Ideen-Wettbewerb für den „Pont Butin“, Genf.¹⁾

Rapport du Jury

Abb. 1. Prämiierter Entwurf Nr. 29 (Typ 1ac). Verfasser: Ing. Bolliger & Cie. in Zürich, Arch. Garcin & Bizot in Genf, Unternehmer Ed. Cuénod, A.-G. in Genf und Favre & Cie. in Zürich. — Geometrische Ansicht, Masstab 1:2500.

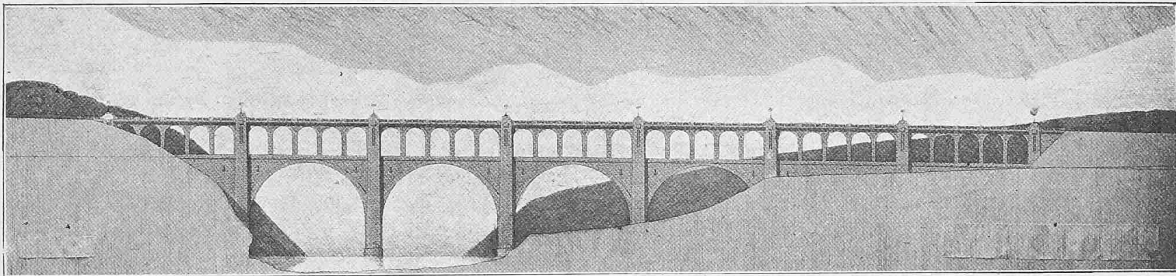
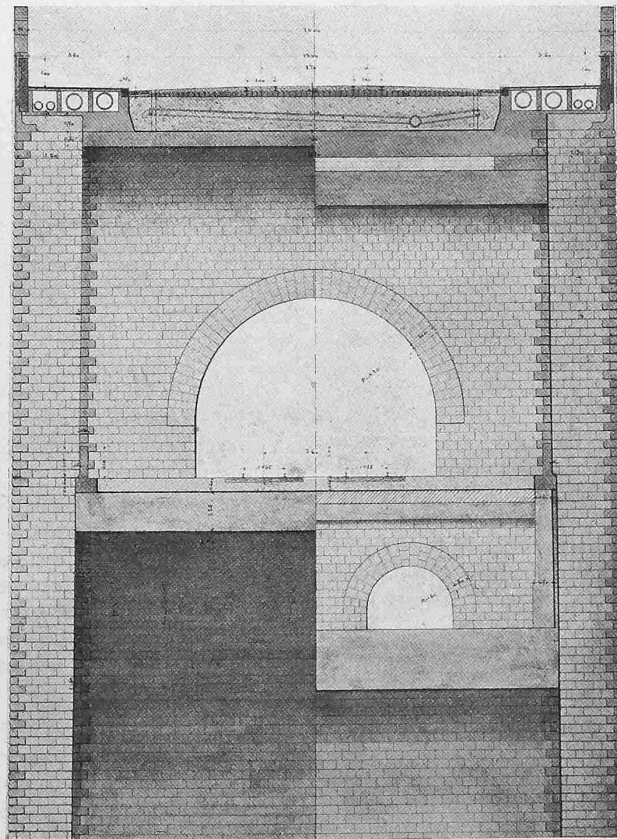
N° 29. *Dans son cadre*. Type 1 *ac*. Quatre ouvertures de 42 m. C'est le meilleur projet du groupe, il rappelle les N°s 4 et 40. Il y a un peu de sécheresse dans les grands piliers. La fondation de la culée sur la rive droite laisse à désirer, les consoles armées des trottoirs sont mal appuyées. Bonnes planches statiques.

Abb. 3. Prämierter Entwurf Nr. 7 (Typ 1 bc). Verfasser: Ing. Ed. Züblin & Cie. und Arch. E. Wipf in Zürich. — Masstab 1:2500.

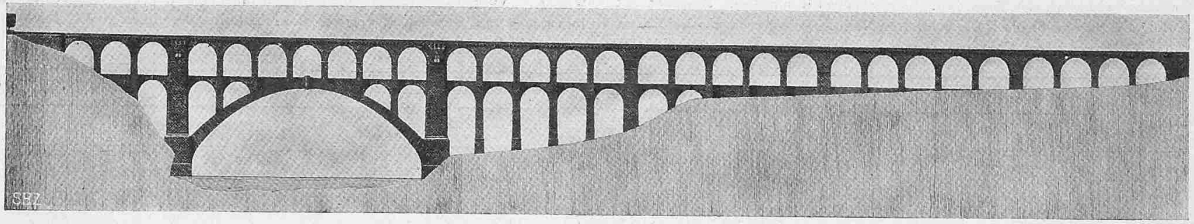
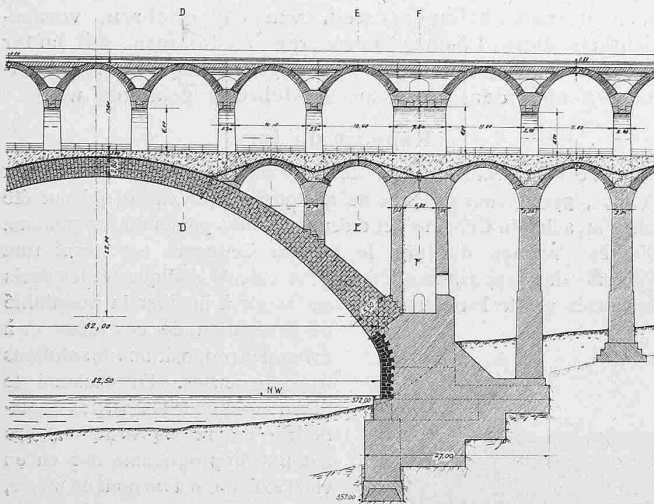
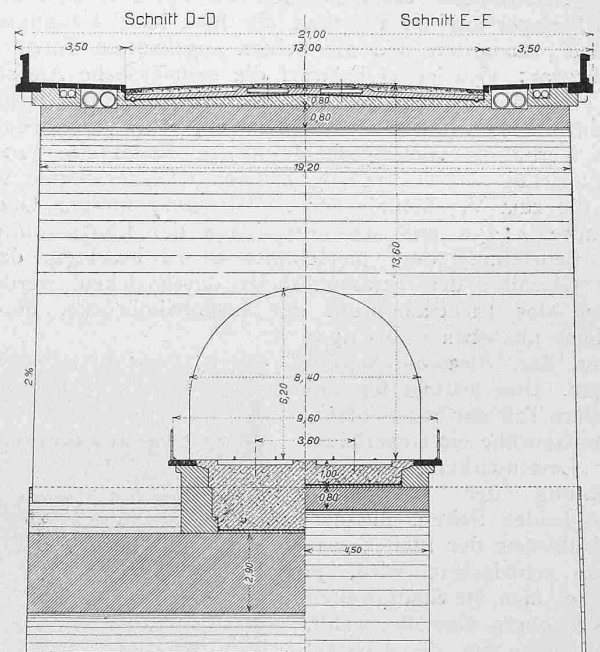
N° 7. *Arc*. Type 1 *bc*. Ouverture principale de 82,5 m. Les proportions sont heureuses, c'est le projet à grand arc qui présente le plus d'unité et d'harmonie, l'ouverture des voûtes du viaduc d'accès est la même que celle des voûtes du pont-route sur le grand arc. Deux piliers principaux limitent avantagement ce dernier. La construction est simple, l'étude statique bonne, les fondations sont à revoir.

Abb. 6. Prämiiertes Entwurf Nr. 53 (Typ 1 bc). Verfasser: Ing. Joho & Minutti und Arch. Peloux & de Rahm in Genf. — Masstab 1:2500.

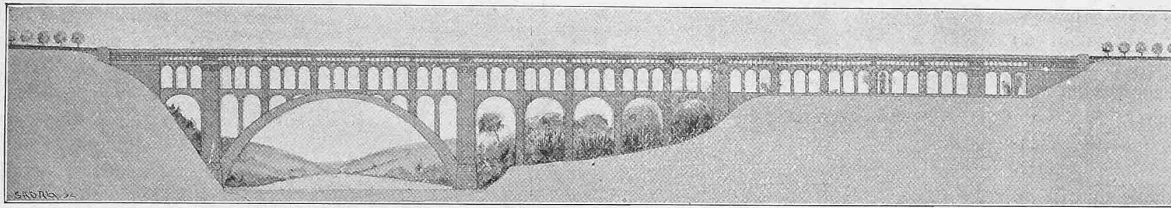
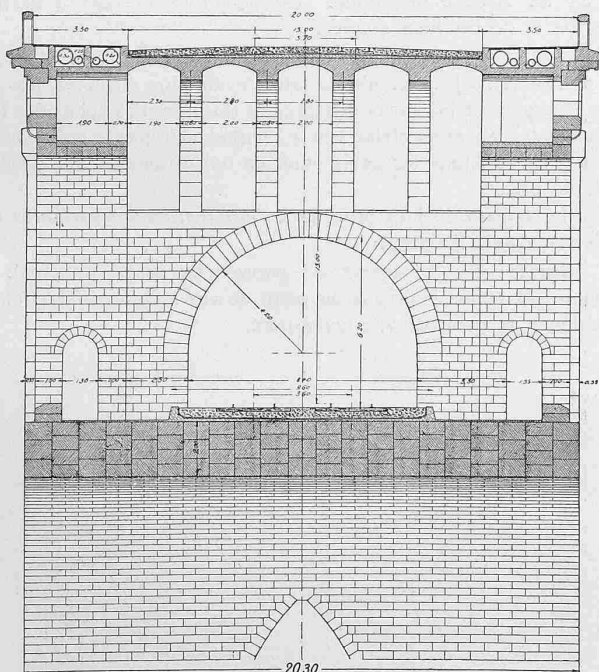
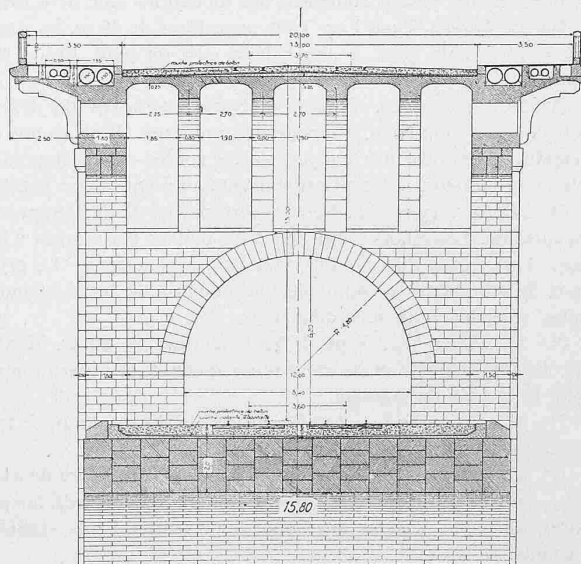
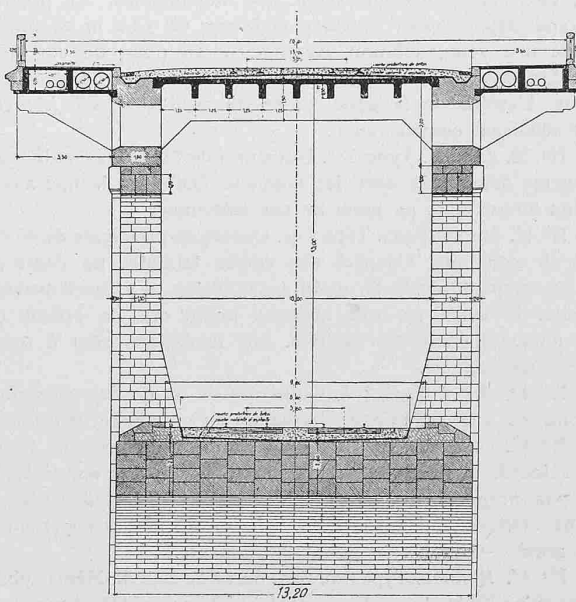
Du N° 53. *Rhône*. La Variante C. Les Projets A, B et C ne diffèrent que par la section en travers, le projet A ne prévoit que l'emploi de la pierre, la variante B un tablier supérieur en béton armé maintenu par des cadres de raidissement également armés, la variante C, une combinaison de A et B, des encorbellements en ciment armé. La largeur des voûtes pour ces trois projets est de 20,3 m, 15,8 m et 13,2 m. La solution B est intéressante, mais ne satisfait pas aux conditions du programme.

N° 53. *Rhône*. Variante C, type 1 bc. Ouverture principale de 82 m. L'aspect est un peu coupé, il y a trop de petites voûtes d'élévation, en partie non motivées au point de vue constructif. Au point de vue esthétique le projet 7, également à grand arc, semble supérieur. Le projet est retenu pour sa section en travers qui vise à l'économie. Les calculs statiques sont bons.

Abb. 10. Angekaufter Entwurf Nr. 50, Lösung III, Variante 3A (Typ 1 b). — 1:2500.
Verfasser: Ing. Müller, Zeerleder & Gobat und Arch. Max Zeerleder in Bern.

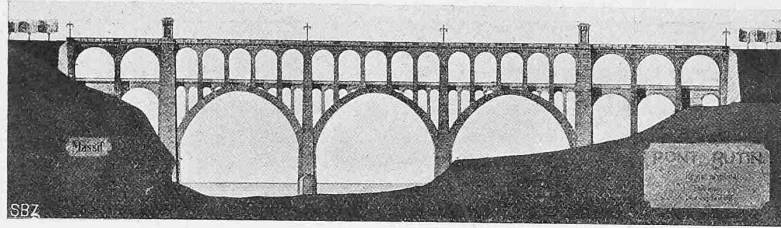
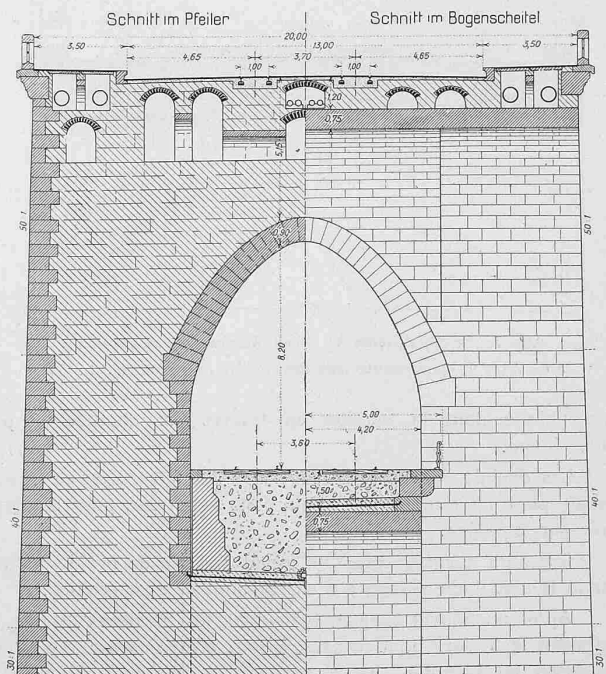
Du N° 50. *Massif*. La solution III, Variante 3A. Ce projet comprend dix variantes, différant surtout par la grandeur des ouvertures.

N° 50. *Massif*. Solution III, variante 3 A, type 1 b. Trois ouvertures principales de 42,8 m. L'ensemble est satisfaisant, sans présenter toutefois aucun point saillant. Au point de vue statique la coupe en travers présente les désavantages du type 1, à voûte unique. Les fondations à ruhe sont à revoir. Les calculs statiques sont bons.

Abb. 12. Prämiierter Entwurf Nr. 30 (Typ 2a). Verfasser: Arch. Charles Schüle und Ing. Georges Schüle in Genf. — Masstab 1:2500.

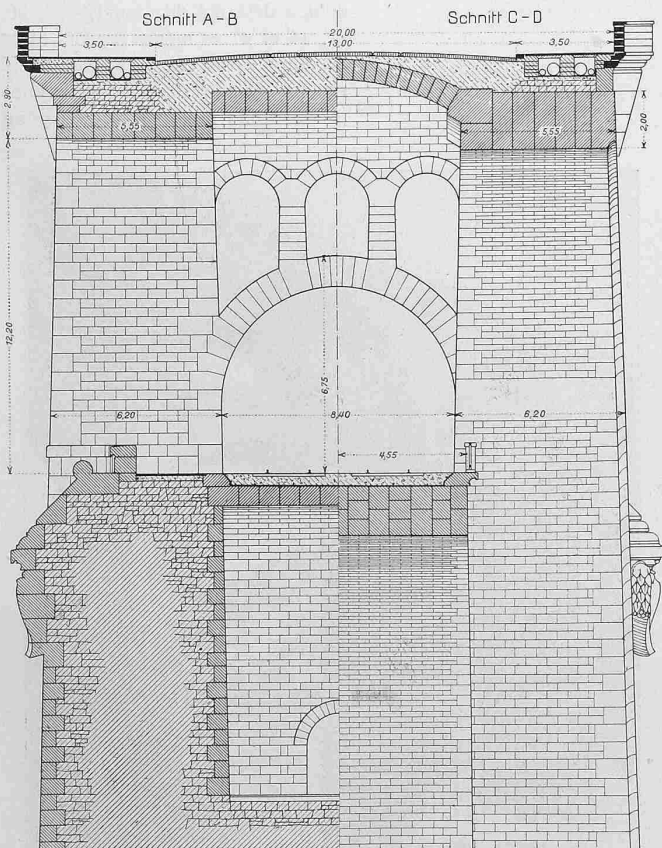
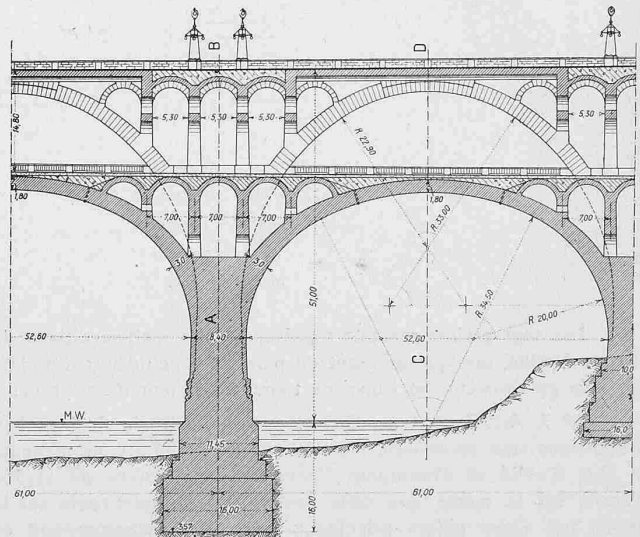
Du N° 30. *En temps de guerre*. Le projet principal. La variante est moins heureuse au point de vue architectural, quoique supérieure au point de vue constructif.

N° 30. *En temps de guerre*.
Projet principal. Type 2 *a*. Trois ouvertures de 52,6 m. L'aspect est captivant, la courbe des arches est bien choisie, il y a de l'harmonie dans les proportions. Au point de vue constructif et statique ce projet est moins heureux, à l'exception de la disposition des voûtes en trois anneaux indépendants. Les voûtes secondaires à l'aide desquelles le tablier supérieur repose sur les anneaux extérieurs produisent une poussée au vide inadmissible ; cette solution montre la difficulté qu'il y aurait à établir ce tablier sans avoir recours au béton armé. Les calculs statiques sont très sommaires, la forme des voûtes devra être revue.

Au point de vue des proportions générales le N° 30, *En temps de guerre*, paraît être une bonne solution, les voûtes principales étant bien liées aux voûtes du viaduc d'accès. Il y aurait cependant avantage à placer deux piliers en rivière. Le grand arc sur le Rhône est satisfaisant comme aspect, mais difficile à raccorder avec les viaducs d'accès sans nuire à l'unité du pont.

Abb. 15. Prämiierter Entwurf Nr. 46, Variante 1 (Typ 2b). — Masstab 1:2500.
Verfasser: Ing. M. Schnyder, Burgdorf; Arch. Albert Frölich, Zürich und Unternehmer G. Dunand, Genf.

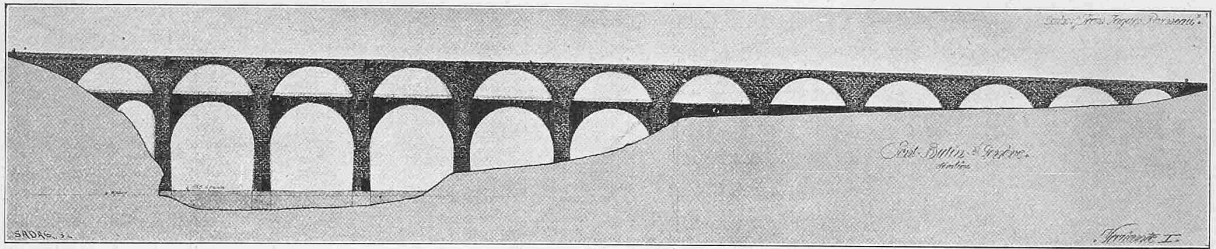
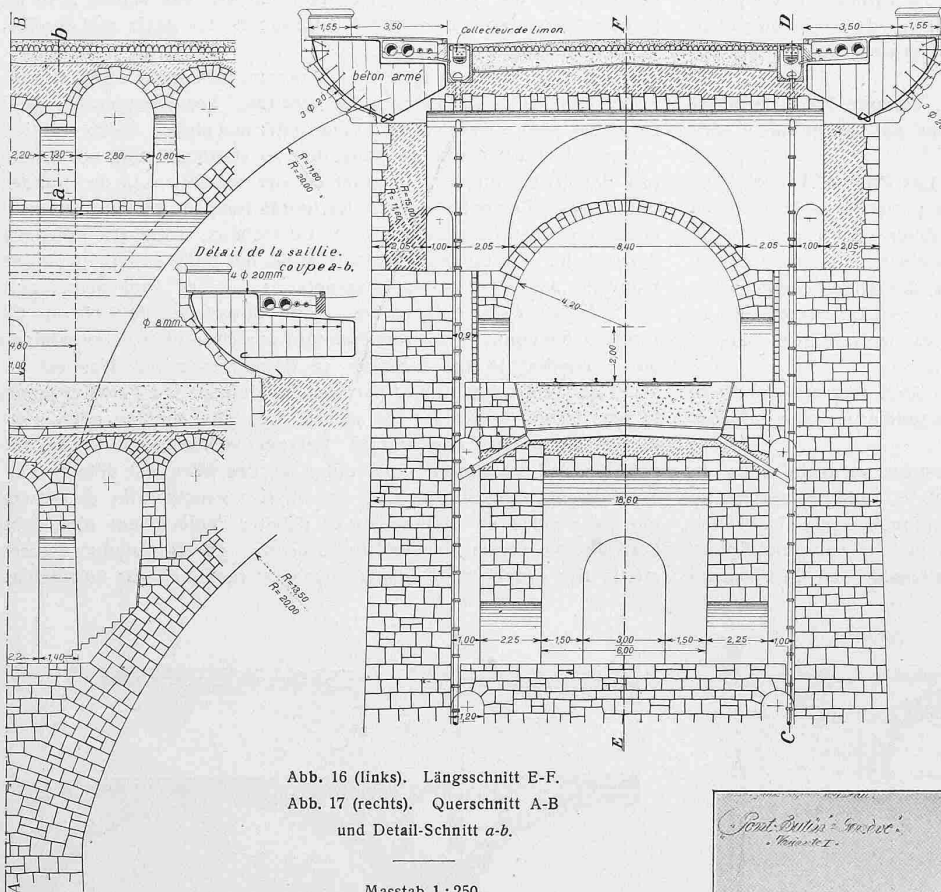
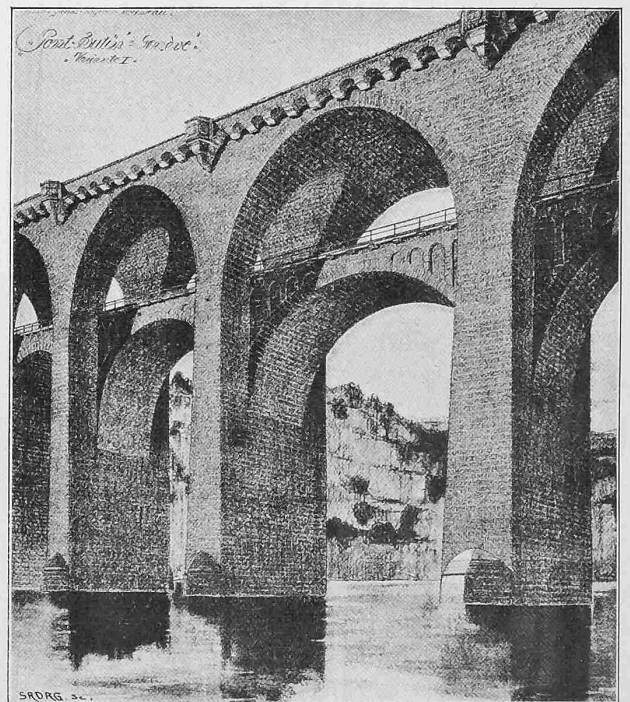
Du N° 46. *Jean-Jacques Rousseau*. La Variante 1. Ce projet est de beaucoup supérieur aux trois autres, de l'avis même de l'auteur. La Variante 2 propose deux ouvertures de 49,6 m, les Variantes 3 et 3a un grand arc de 84 m.

N° 46. *Jean-Jacques Rousseau*. Variante 1, type 2 *b*. Ouvertures de 35,9 m. Ce projet qui rappelle, ainsi qu'il a déjà été dit, les N°s 13, 26, 27, 44 et 47 et même les N°s 14 et 20 éliminés au premier tour, a été retenu comme l'une des bonnes propositions du type 2 *b*. Au point

de vue esthétique, il se présente un peu mieux dans son ensemble que les autres projets du même groupe, quoique la forme des voûtes du N° 13 soit plus harmonieuse. La naissance des voûtes du pont-route est placée trop bas, ce qui donne un aspect écrasé. Le profil en long présente une brisure non motivée, la section en travers paraît compliquée, les consoles du trottoir sont à revoir. Le mémoire explicatif et les calculs statiques sont bons.

Abb. 19. Angekaufter Entwurf Nr. 13 (Typ 2 b). — Verfasser: Ing. Cd. Zschokke A.-G. in Aarau und Arch. Bracher & Widmer und Daxelhoffer in Bern. — 1:2500.

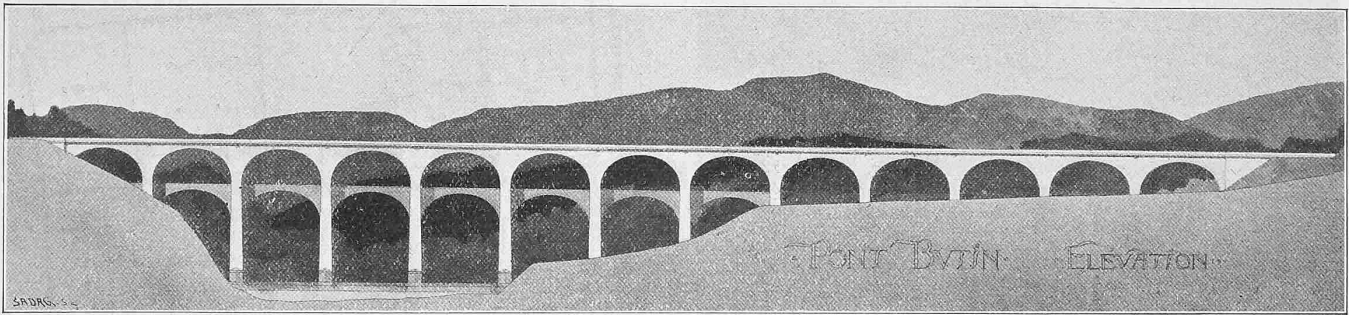
N° 13. *Esthétique et économique*. Type 2 *b*. Sept ouvertures de 28 m. L'aspect général est un peu monotone, mais la forme des voûtes satisfaisante. C'est l'harmonie des courbes qui fait retenir ce projet, elle est supérieure à celle des voûtes des N°s 26, 27, 44, 46 et 47, fort semblables du reste. La naissance des arcs du pont-route est placée au-dessus du tablier inférieur. L'étude statique est incomplète.
